建筑经济技术指标

规划总平面图 1:1000

工程项目 江河星诚御景

图名 规划总平面图

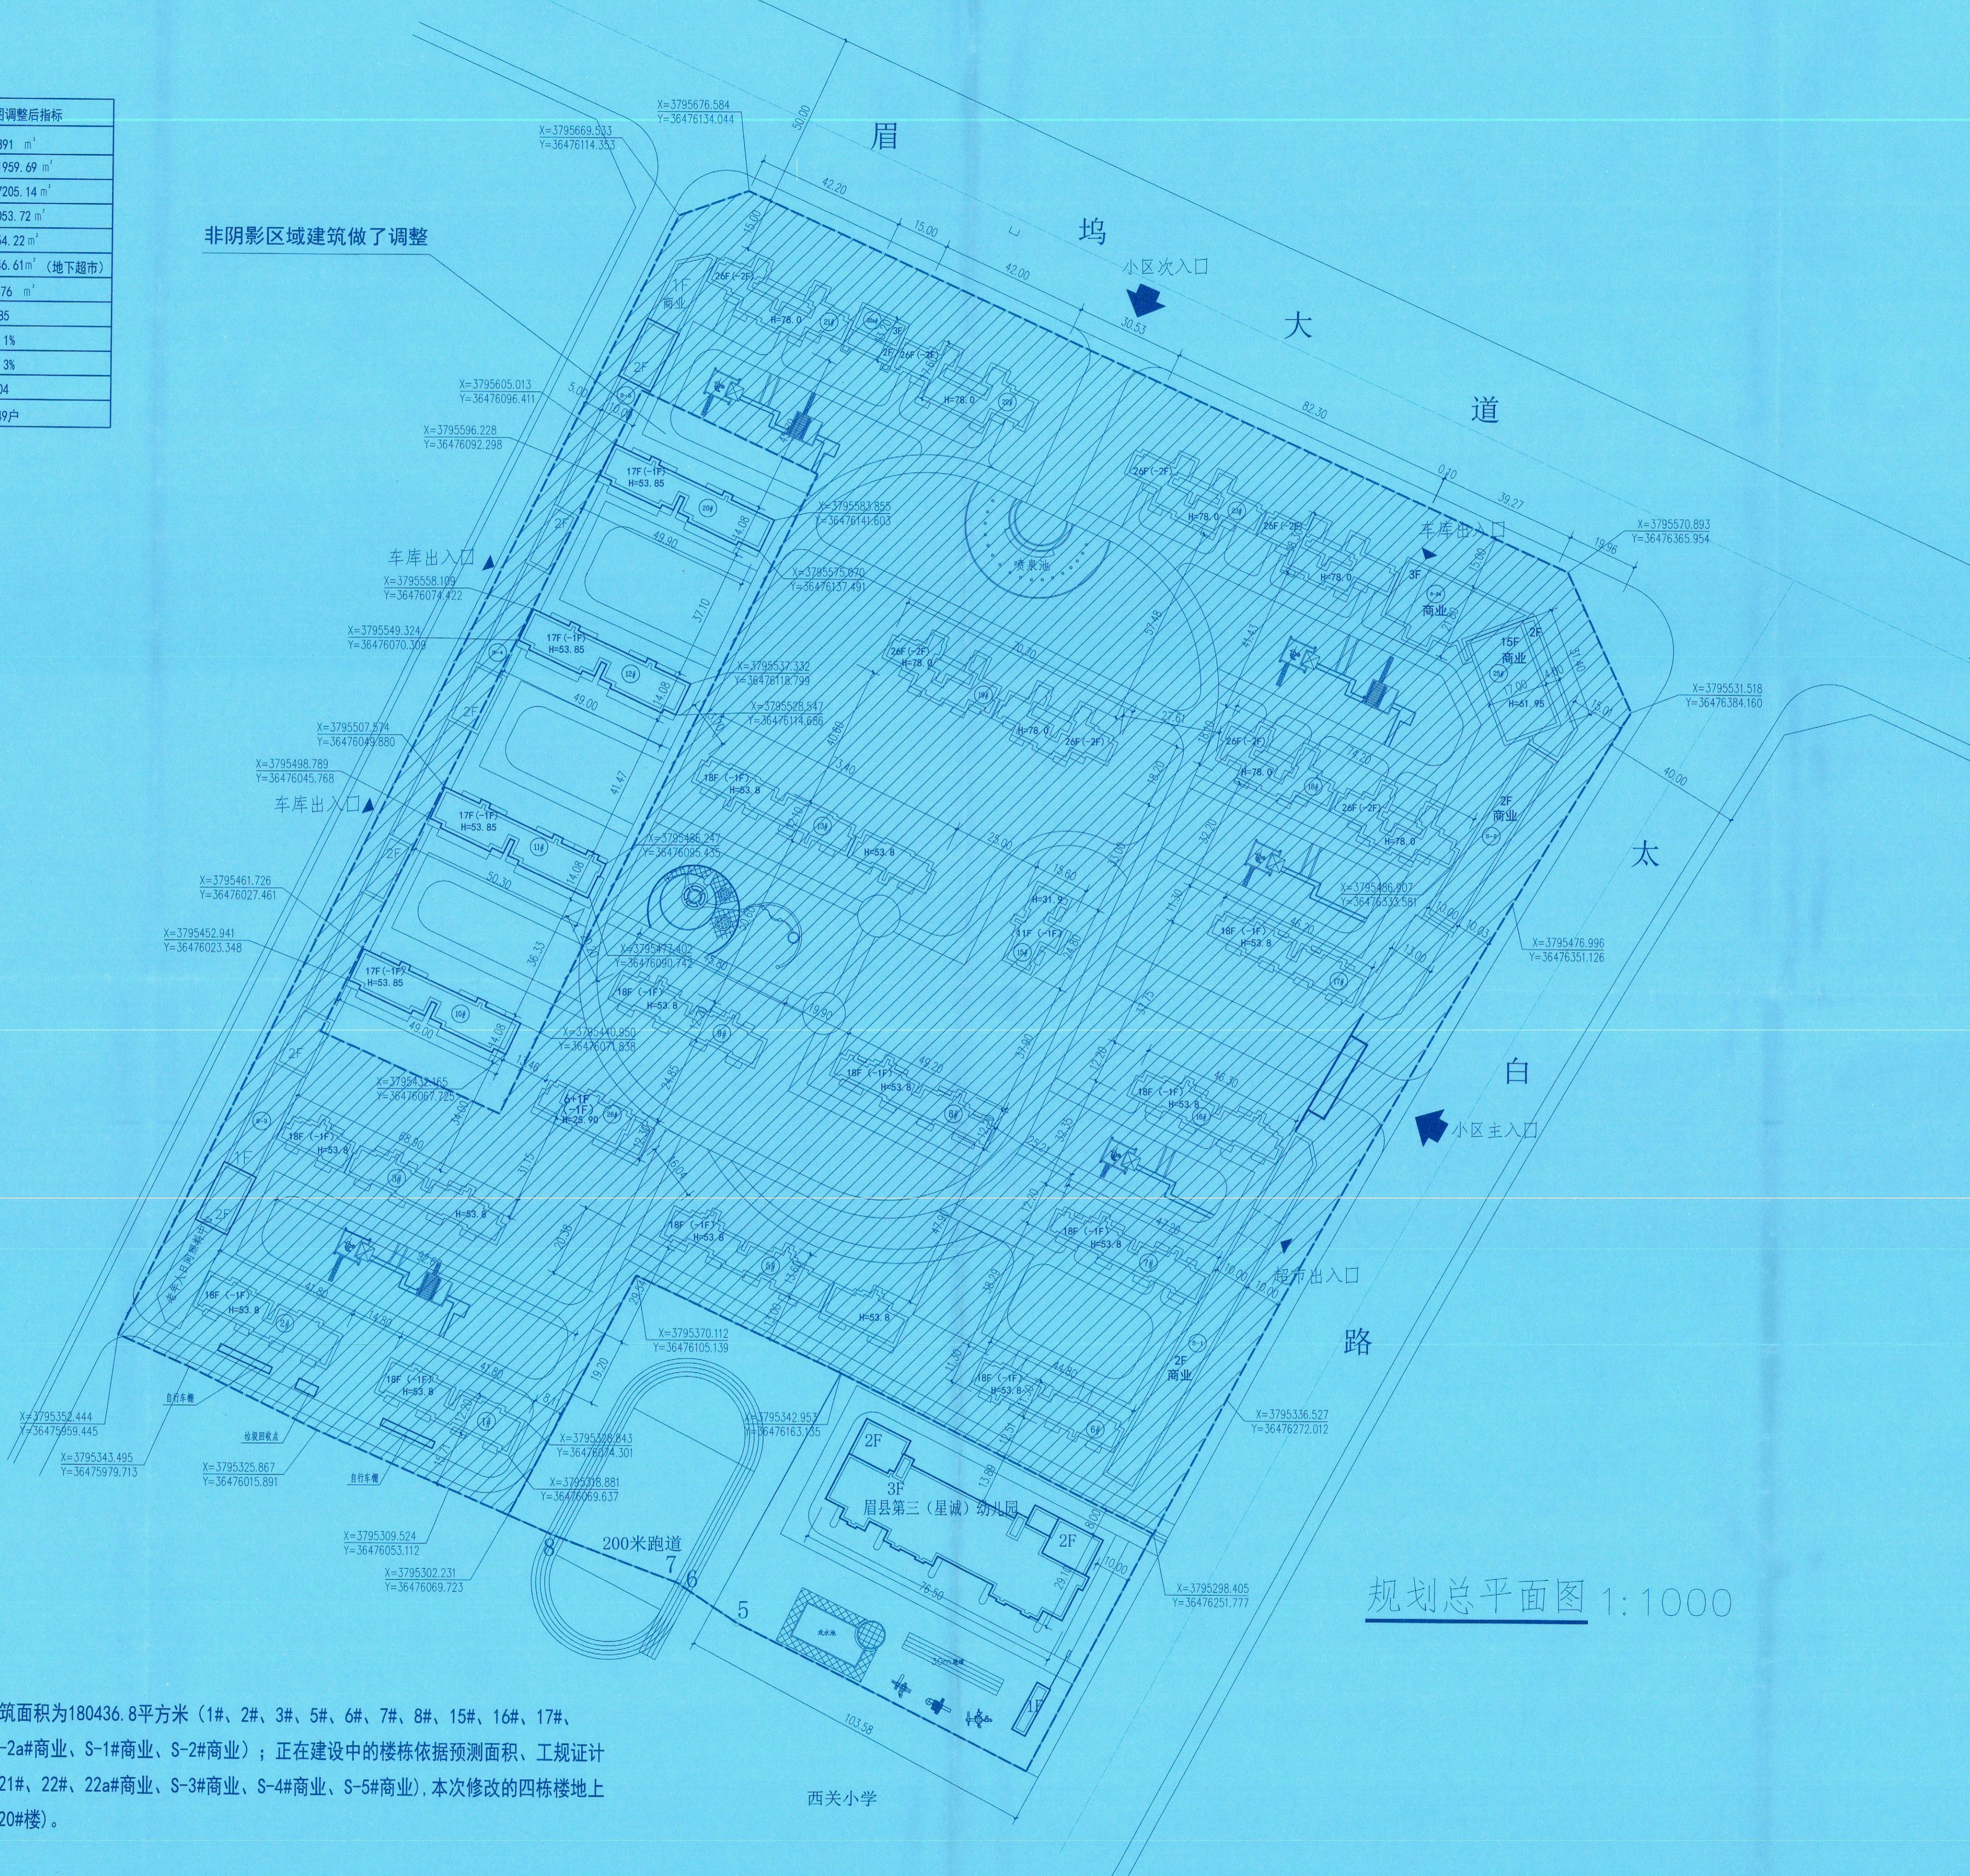
10#住宅楼变更前对照表

内容	变更前	变更后
层数	21F	17F
楼高度	69.5m	53.85m
长度	42.4m	49.0m
宽度	16.9m	14.7m
总建筑面积	11604.88 m ²	10383.53 m ²
地上面积	10471.92 m ²	9773.95 m ²
地下面积	1132.96 m ²	609.58 m ²

11#住宅楼变更前对照表

内容	变更前	变更后
层数	21F	17F
楼高度	69.5m	53.85m
长度	42.7m	50.3m
宽度	16.9m	14.7m
总建筑面积	11642.80 m ²	10975.79 m ²
地上面积	10510.42 m ²	10281.09 m ²
地下面积	1132.38 m ²	634.70 m ²

12#住宅楼变更前对照表

内容	变更前	变更后
层数	21F	17F
楼高度	69.5m	53.85m
长度	42.4m	49.0m
宽度	16.9m	14.7m
总建筑面积	11642.80 m ²	10383.53 m ²
地上面积	10510.42 m ²	9773.95 m ²
地下面积	1132.38 m ²	609.58 m ²

20#住宅楼变更前对照表

内容	变更前	变更后
层数	22F	17F
楼高度	72.8m	53.85m
长度	48.2m	49.9m
宽度	16.9m	14.7m
总建筑面积	13152.04 m ²	10568.16 m ²
地上面积	11921.60 m ²	9948.42 m ²
地下面积	1230.44 m ²	619.74 m ²
